經濟部水利署
施工階段生態保育措施抽查表

工程名稱：112 年度羅東溪柯仔林堤防(L8-L10)構造物維修改善工程

抽查日期：113 年 1 月 24 日

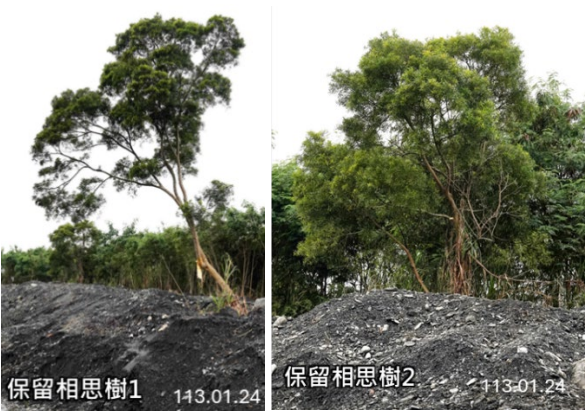
項目	項次	檢查項目	抽查結果		尚未執行	實際抽查情形
			合格	不合格		
生態保育措施	1	(減輕)取土區、施工便道、工程擾動範圍不可超過設計圖劃設範圍。	☒	☐	☐	目前工程尚未取土；擾動範圍僅限基礎深槽兩側約各 5 公尺未超過劃設範圍；施工便道開設一條，入口設於前期工程加厚高灘地處未新增擾動。  圖 1 工程擾動範圍
	2	(減輕)高灘地喬木帶邊緣設置警示帶，機具擾動不超出。	☒	☐	☐	工程未擾動高灘地喬木帶，考量工程現況擾動區域主要為基礎深槽右側(往河心方向)，且左側高灘地喬木帶現況有約兩公尺高度落差，機具及人員皆不易抵達，因此建議先行減少警示帶用量，改以標示原生喬木的方式保留綠帶(如第 5 項)，並視後續施工情形斟酌加設警示帶。  圖 2 高灘地喬木帶保護現況

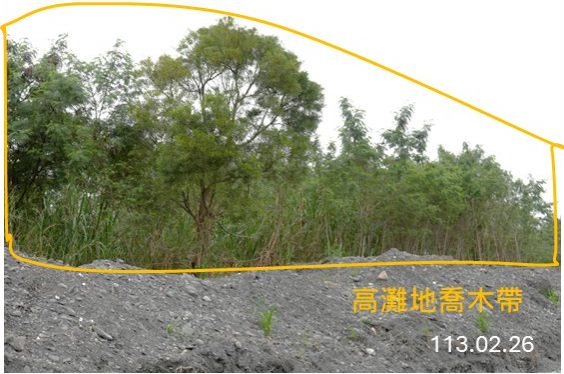
3	(減輕)取土不可超出工程圖畫設區域，挖深不超過該斷面既有流路深槽。	☒	☐	☐	工程尚未取土。
	4	(減輕)施工過程若工程涉及有水流路，處執行導流水作業。	☒	☐	☐	一月份羅東溪流量低，目前無進入工區的流路，無涉及水流的工程作業。
生態保全對象	5	(迴避)相思樹 2 株、相思樹叢 1 叢，前坡回填土不將根系深埋，必要時設置樹槽。	☒	☐	☐	相思樹、相思樹叢現況保留良好。    圖 3 喬木保留狀況
是否發生環境異常狀況？		☐ 是	異常狀況說明：			
		☒ 否	解決對策：

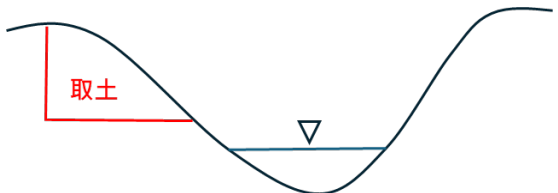
項目	項次	檢查項目	抽查結果		尚未執行	實際抽查情形
			合格	不合格		
生態保育措施	1	(減輕)取土區、施工便道、工程擾動範圍不可超過設計圖劃設範圍。	☒	☐	☐	取土區與原設位置不同，但設於既有流路旁原裸露地處未過度擾動；施工便道除進入施作區之外，新增進入取土區的路線，此路線挑選裸露地未過度擾動。  圖 1 工程擾動範圍
	2	(減輕)高灘地喬木帶邊緣設置警示帶，機具擾動不超出。	☒	☐	☐	已完工河段高灘地喬木帶確實保留。  圖 2 高灘地喬木保留情形
	3	(減輕)取土不可超出工程圖畫設區域，挖深不超過該斷面既有流路深槽。	☒	☐	☐	取土區考量工程需求改至主流路旁，與既有流路同深，如此不再有挖深超過既有深槽造成原留路乾涸的疑慮，然可能成留路拓寬，使原流路便淺薄，因此後續取土應深度仍建議高於既有深槽。

生態保全對象						 圖 3 現況取土情形  圖 4 後續取土深度應高於既有深槽示意
	4	(減輕)施工過程若工程涉及有水流路，處執行導流水作業。	■	□	□	枯水期無流入工區的流路，暫無執行導流水的需求。
	5	(迴避)相思樹 2 株、相思樹叢 1 叢，前坡回填土不將根系深埋，必要時設置樹槽。	■	□	□	工程確實保留相思樹、相思樹叢(與目前擾動區域距離尚遠)。  保留相思樹1  保留相思樹2  保留相思叢 圖 5 保留相思樹情形
